## Advies heraanleg Schotensesteenweg

Deze legislatuur wordt de Schotensesteenweg tussen de Eugeen Fahyiaan en de Jozef van Poppelstraat heraangelegd. De straat krijgt verhoogde kruispunten en in de Eugeen Fahyiaan wordt aan de kant van de Bremweide een dubbelrichtingsfietspad aangelegd.

**HOE DE ONTWERPER  
DENKT DAT MEN FIETST**

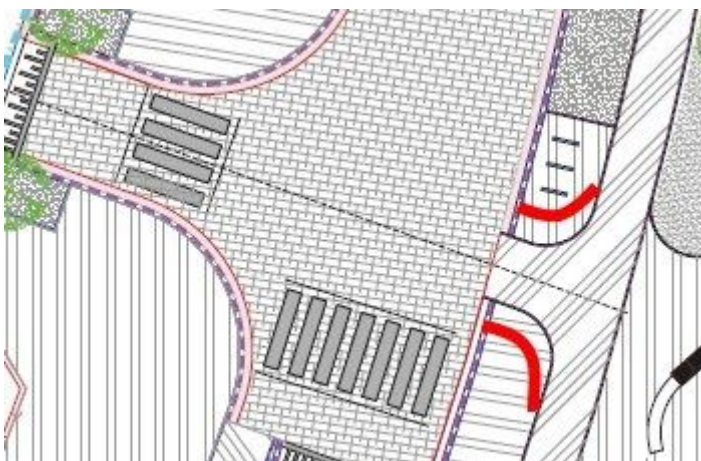
Ook het vele geslalom en de chicanes die aan de kruispunten worden aangelegd zijn een minderwaardig ontwerp. Dat kan veel geleidelijker. Asverschuivingen zijn ten eerste te vermijden, maar als je dan toch zo'n asverschuiving aanlegt, moeten de bochten veel meer opgevuld worden. Het fietspad moet in de chicane met andere woorden breder zijn dan elders. De gebruikte bochtstralen lijken ons bovendien niet overal conform te zijn met het Draaiboek Openbaar Domein van de stad Antwerpen. Dat lijkt zeker het geval te zijn bij de Karel Van Ovemeirelaan en de Frans Van Heymbeecklaan. Het huidige ontwerp is niet comfortabel en de chicanes vormen een gevaar voor naast elkaar rijdende fietsers.
